改善箇所説明図

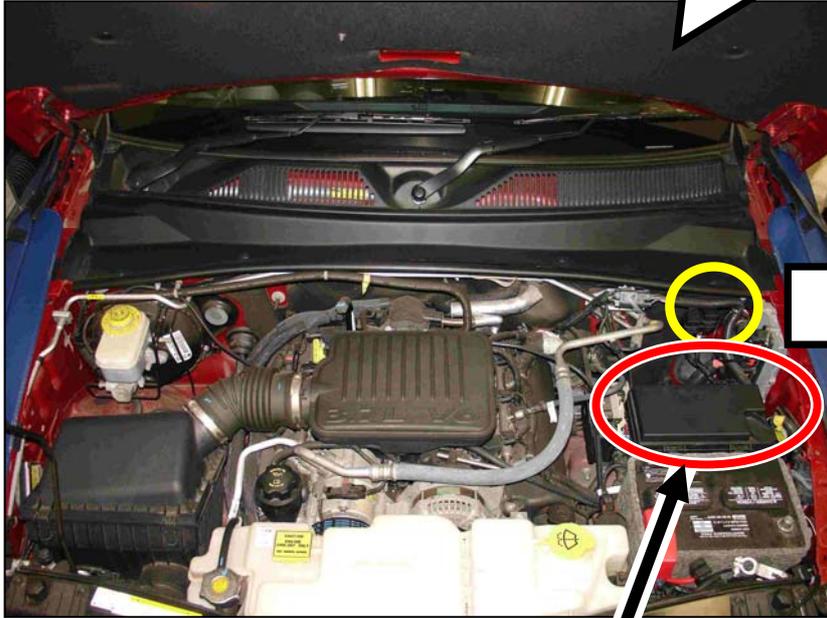
基準不適合発生箇所

フロント・ウィンド・ワイパ・システムにおいて、フロント・ワイパ制御モジュール内にある間欠作動モード用リレーの耐久性が不足しているため、フロント・ワイパの間欠作動モードを頻繁に使用すると当該リレーが固着するものがある。そのため、フロント・ワイパが動かなくなり、最悪の場合、雨天時における前方視界を確保出来ないおそれがある。

改善の内容

全車両、フロント・ワイパ制御モジュールを点検し、対象となるものは、対策品(間欠ワイパ用代替リレー)を装着するとともに、フロント・ワイパ制御モジュールのプログラムを対策品に対応したものへ書き換える。

識別 : エンジンルーム内、バルクヘッド左側にあるスタッド・ボルト頭部に黄色ペイントを塗布。
